**A N D R E A  
CROCIANI  
a r c h i t e t t o**

### **STAZIONE TRANVIA VELOCE FIRENZE SMN – SCANDICCI**

#### **VALUTAZIONE PROPOSTA AI SENSI DELL'ART 154 D. LGS. 163/2006**

#### **RELAZIONE – PROPOSTA 2007**

## CRONOPROGRAMMA

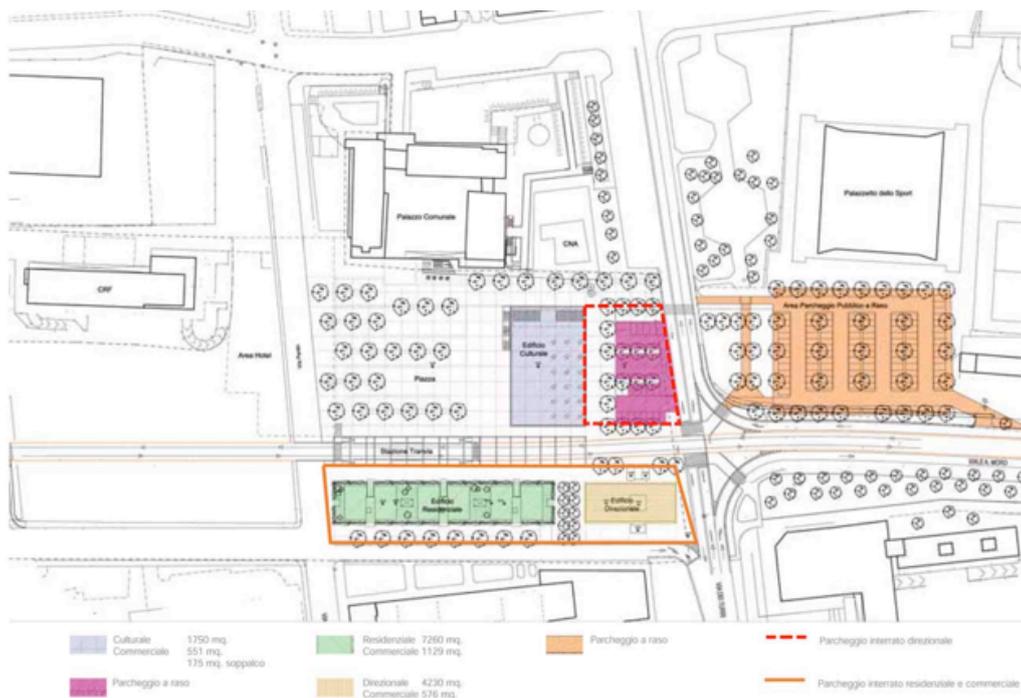
Per quanto di competenza, il periodo previsto per la realizzazione delle opere va da Maggio 2009 ad Aprile 2012 quindi 36 mesi compreso un mese per le operazioni di collaudo.

Il periodo indicato appare congruo in relazione alle opere da realizzare.

Tav. 2 - Pianta piano terra - scala 1:500

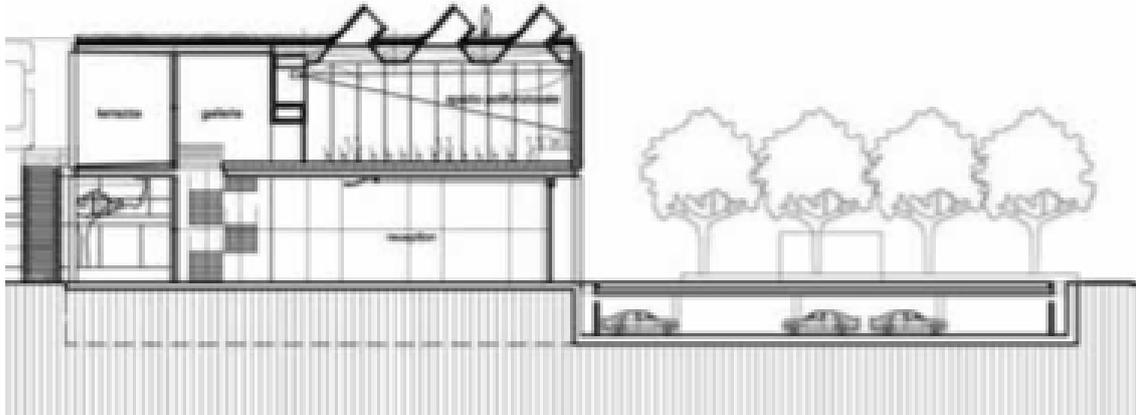
Molte delle alberature previste risultano sopra le zone dei parcheggi interrati senza che sia data indicazione sulla modalità con la quale si pensa di realizzare questa sistemazione.

Non risultano indicate ne qui ne altrove la cabina di trasformazione ENEL e le dotazione relative all'antincendio (riserva idrica, locali pompe, ecc).

- dovrà essere definita tecnicamente la soluzione per la messa a dimora della alberature ad alto fusto in corrispondenza dei parcheggi interrati
- dovranno essere localizzate e definite le dotazioni relative all'impianto antincendio (riserva idrica, locali tecnici, ecc)

*Estratto Documento 3.11 – Sezioni su parcheggi interrati*

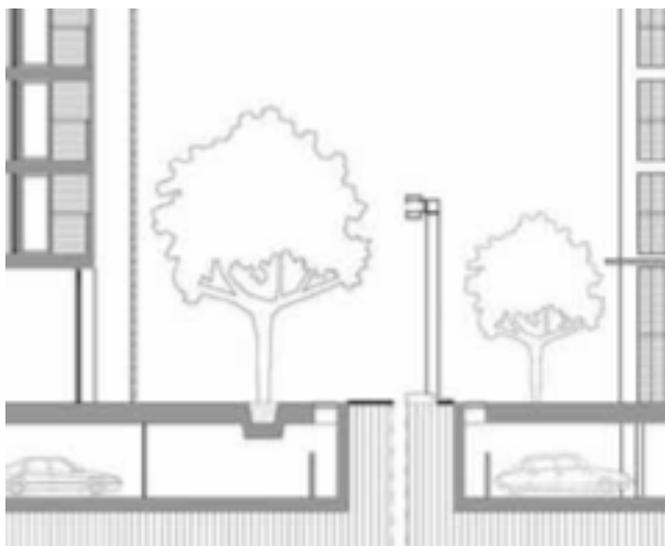
La soluzione rappresentata nelle sezioni, in corrispondenza dei vani interrati, per la collocazione delle piante “alberature ad alto fusto – tigli” non risulta comprensibile.
